Ändringar efter granskning av järnvägsplan 3

Lommabanan (Kävlinge–Arlöv), Etapp 2, Flädie,
Lomma kommun, Skåne län

2024-11-29

Dokumenttitel: PM Ändringar efter granskning av järnvägsplan 3

Figur 6 i avsnitt 4.2.1.2 Bullerskyddsskärm framför Fjellie 3:13 har ändrats från:

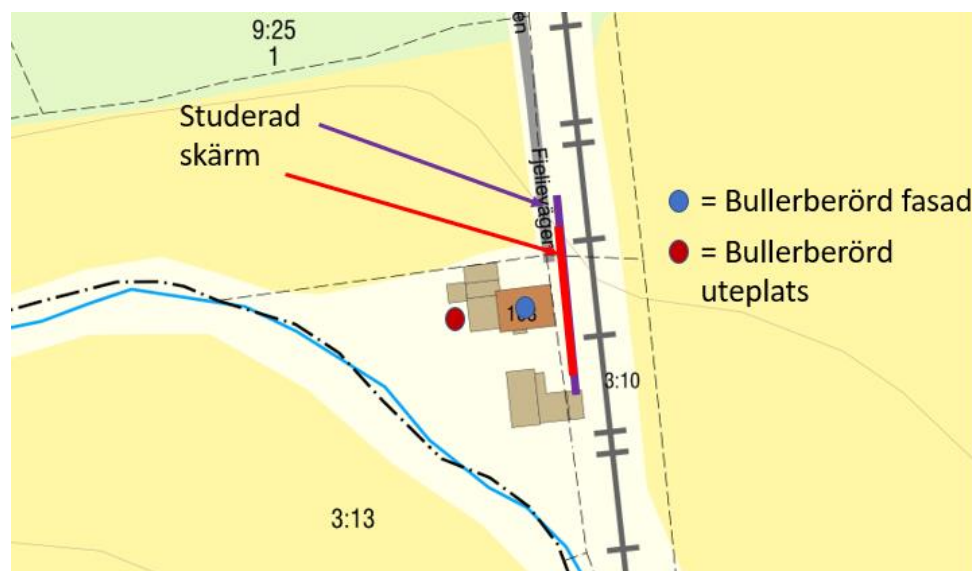
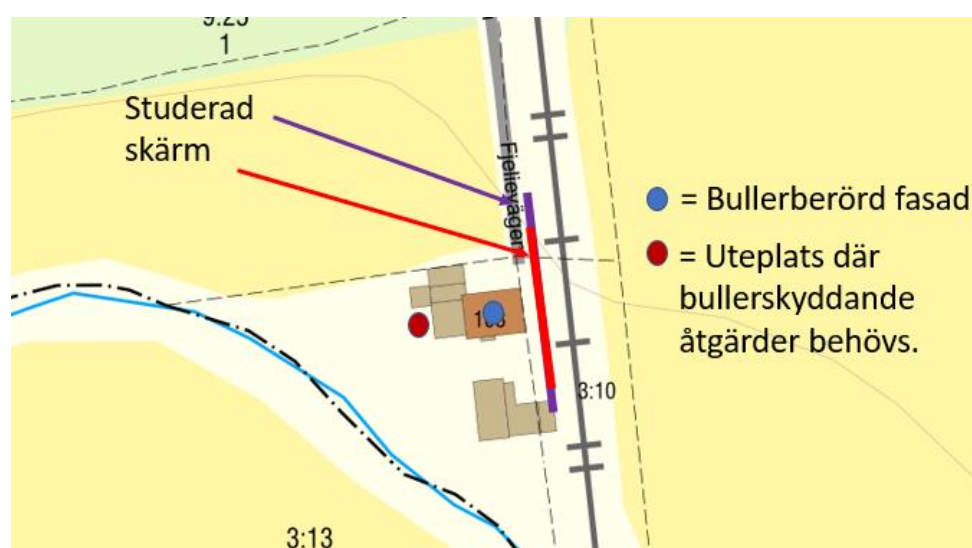
Skärmförslag har studerats framför fastigheten Fjellie 3:13. Föreslagen skärm har placerats 3,5 meter från ny spårmitt för mötesspåret och har beräknats för höjderna 1,5, 2, 3 och 4 meter över RÖK. Skärm har studerats med längderna 31 respektive 41 meter. En schematisk bild över skärmens placering visas i Figur 6. Byggnaden har i nuläget väldigt höga ljudnivåer, och även med skärm kommer betydande fasadnära åtgärder att behövas, tillsammans med skydd av uteplats. Skärmen skulle även innebära betydande merkostnader för avvattning, då VA-ledningar krävs istället för ett öppet dike. Merkostnaderna för denna lösning bedöms till ca 1 miljon kronor. Detta innebär att skärmens samhällsekonomiska lönsamhet är låg. Då den ekvivalenta ljudnivån inte sänks under 60 dBA av åtgärden **studerad skärm** bedöms åtgärden inte rimlig till följd av den låga samhällsnyttan (**-0,71 i NNK för mest samhällsekonomiskt lönsamma åtgärd**) och den begränsade effekten.

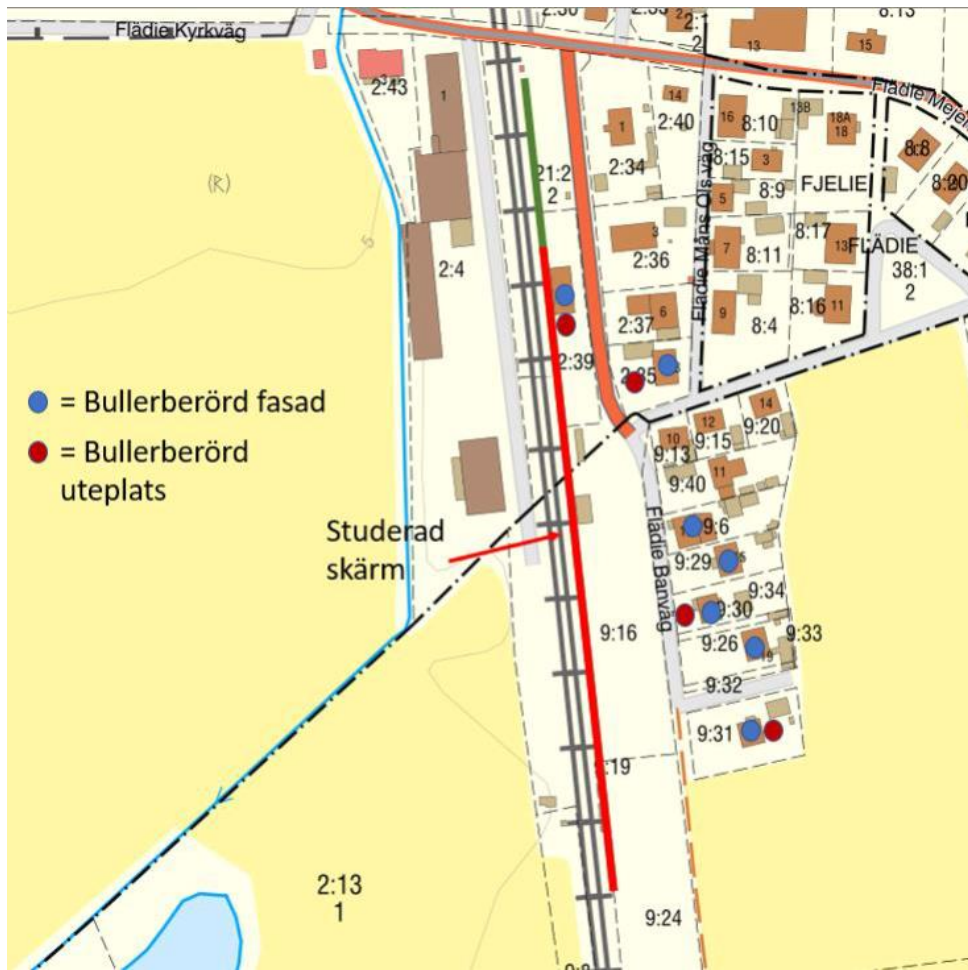
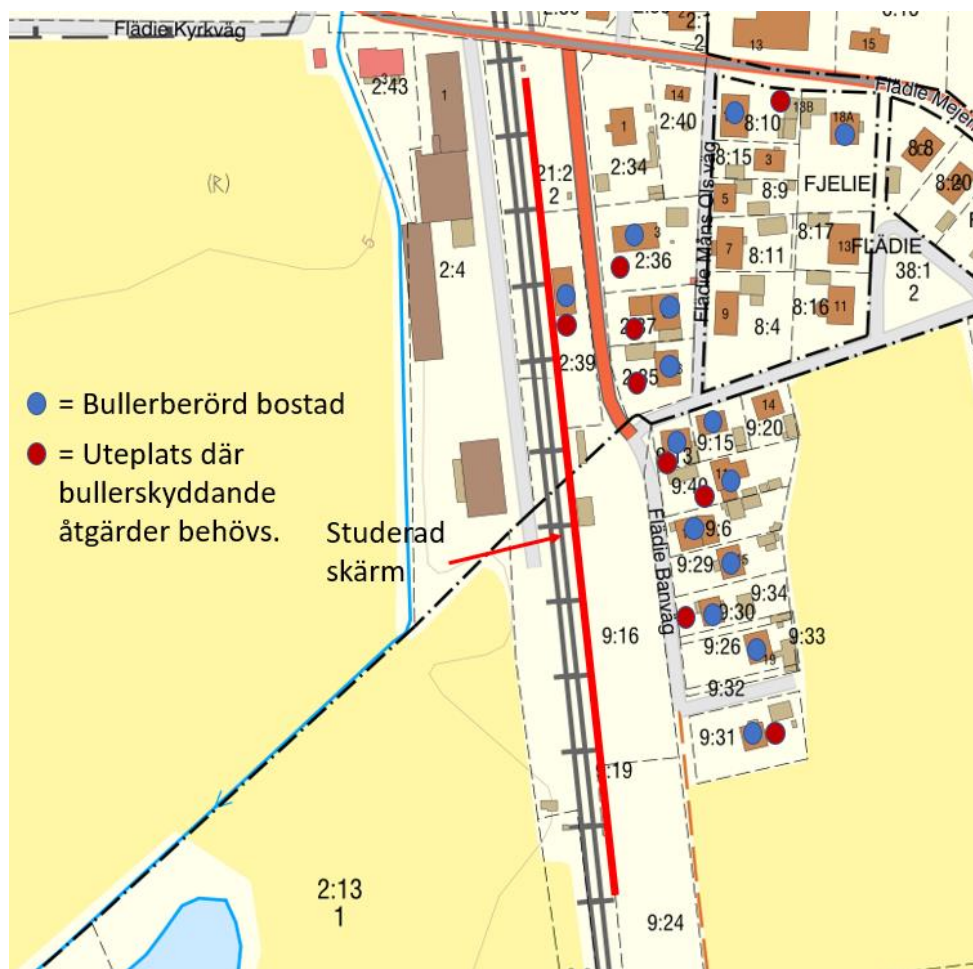
*En bullerskyddsskärm har studerats i södra Flädie. Syftet med Skärmen är att skydda de ~~sju~~ bullerberörda fastigheterna i ~~sydöstra~~ **Flädie öster om spåret**. Skärmar med höjderna 1,5, 2, 3 och 4 meter över RÖK studerades. För att skydda bullerberörda byggnader undersöktes en skärm med längden ~~270~~ **338** meter (se röd linje i schematisk bild över skärmens placering, Figur 4). NNK för studerad skärm blir ~~0,56~~ **0,5** med höjden 2 meter över RÖK. **Högre skärmar för hela sträckan ger en sämre samhällsnytta, och beräknas heller inte ge stor förbättring i ljuddämpning jämfört med en 2 meter hög skärm. Högre skärmar ger dessutom ett betydligt större intrång i landskapsbilden. Skärmen sträcker sig fram till teknikbyggnaden strax söder om Flädie Kyrkväg, för att få en sammanhängande bullerskyddsskärm på sträckan. En förlängning norrut skulle ge låg effekt för de bullerberörda bostäderna sett till att det skulle bli en stor öppning vid plankorsningen med Väg 914 inne i Flädie. Studerad slutgiltig skärm är 2 meter över RÖK, 338 meter lång och placerad 4,5 meter öster om spårmit.***

En parallell utredning utifrån ett föreläggande från Lomma kommun har undersökt flera bullerskyddsskärmar längs med Lommabanan, däribland skärmar i Flädie. Denna parallella utredning har undersökt en skärm som till stor del löper längs samma sträcka

~~som den först studerade. Skärmen sträcker sig dock ca 70 meter längre norrut. Bullerutredningen visar att skärmens samhällsnytta kommer förbättras av en förlängning norrut. Till följd av detta kommer en skärm utredas som sträcker sig fram till teknikbyggnaden strax söder om Flädie Kyrkväg, för att få en sammanhängande bullerskyddsskärm på sträckan. Studerad slutgiltig skärm är 2 meter över RÖK, 338 meter lång och placerad 4,5 meter öster om spårmit. Beräknad NNK för skärmen blir 0,5 efter förlängning.~~

Figur 21 Utsnitt från plankarta LB2-00-110-02-001 med förändrad redovisning av erbjudande om fastighetsnära bullerskyddsåtgärder markerade med röda moln.

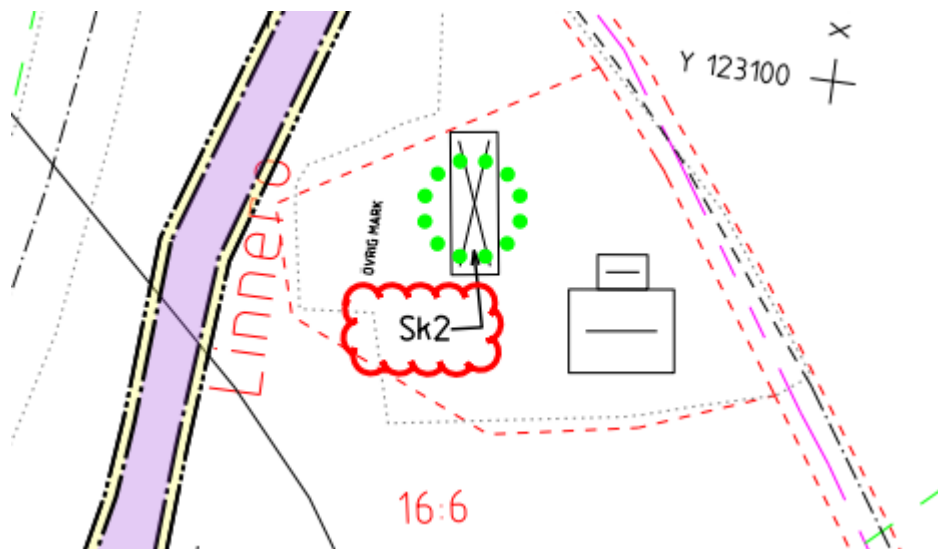
Fastighet	Erbjudande om fastighetsnära bullerskydd fasadåtgärd	Erbjudande om fastighetsnära bullerskydd bullerskyddad uteplats
Fjelle 8:5	Tillkommit	-
Fjelle 8:10	Tillkommit	Tillkommit
Fjelle 9:13	Tillkommit	-
Fjelle 9:15	Tillkommit	-
Fjelle 9:28	Tillkommit	-
Fjelle 9:29	Avgått	-
Fjelle 9:40	Tillkommit	-
Fjelle 16:6	Oförändrat	Avgått
Flädie 2:36	Tillkommit	Tillkommit
Flädie 2:37	-	Tillkommit

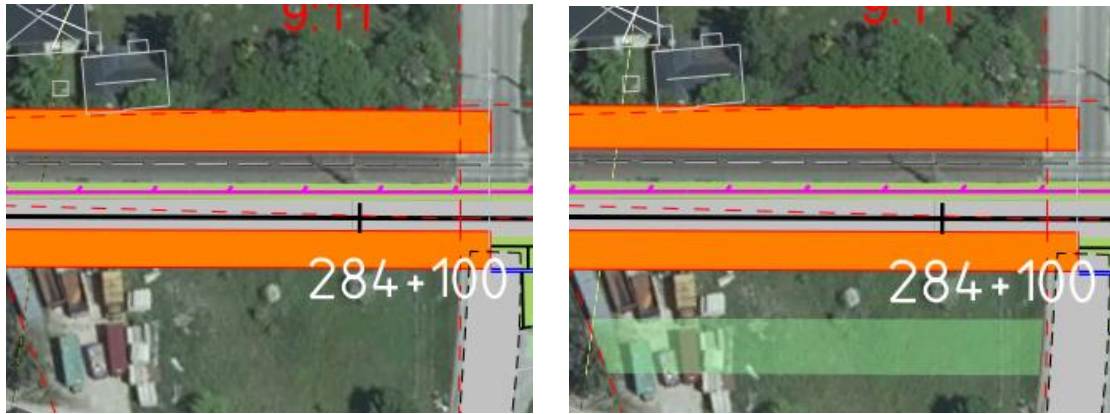
Illustrationskarta LB2-00-114-02-002 har justerats för att redovisa ändrat servitut för trädskring som tagits bort i plankartan.

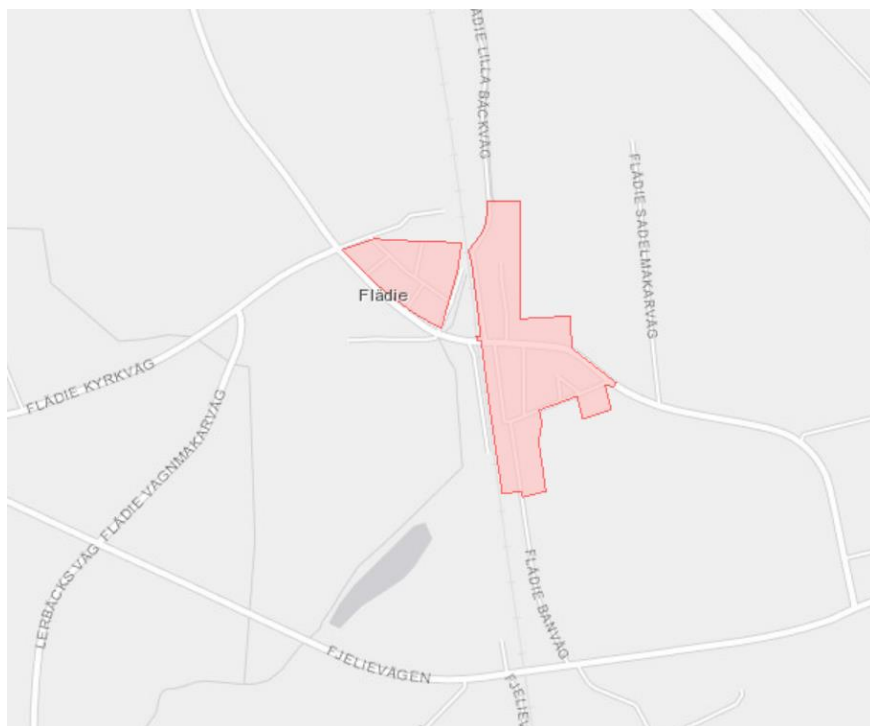
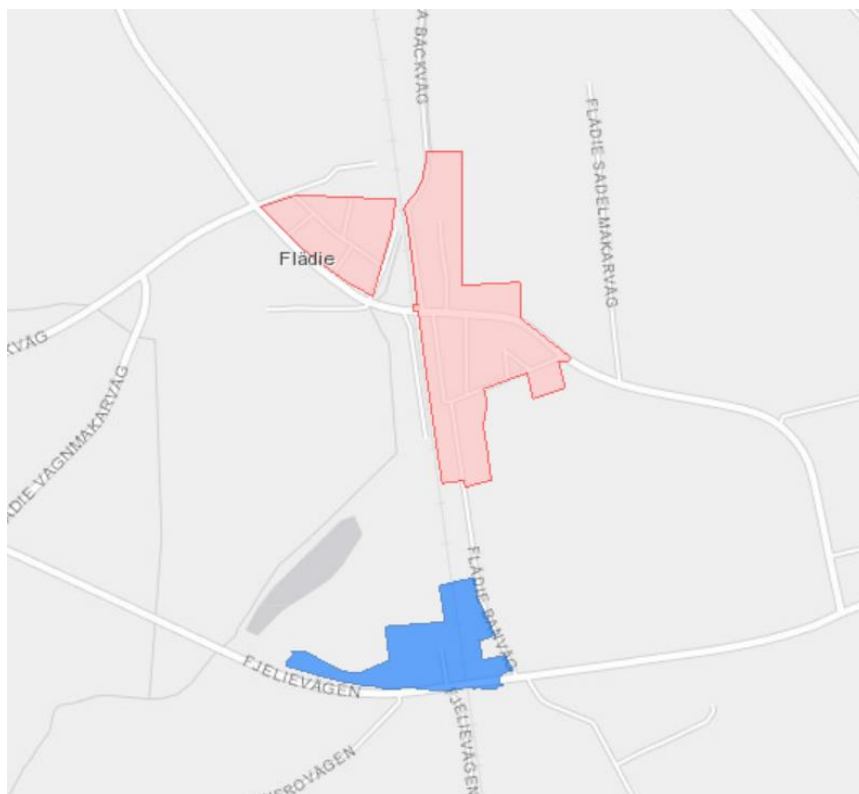
Avsnitt 1.3 Kommunal planering i miljökonsekvensbeskrivningen har justerats enligt nedan. Fetmarkerad text är tillkommande. Överstruken text är borttagen.

*I Lomma kommuns Översiktsplanen 2020 redogörs det för en station med persontrafik i Flädie under planperioden och förhoppningen är att Flädie på längre sikt, med hänsyn till sitt strategiska läge i regionen, kommer kunna växa. Visionen för Flädie är en ort som rymmer både bostadsmiljöer, verksamheter och kommunal service, lämpligen i en blandad tät bebyggelse i nära anslutning till stationsläget. **Den planerade utbyggnaden av järnvägen bedöms inte strida mot kommunens översiktsplan.***
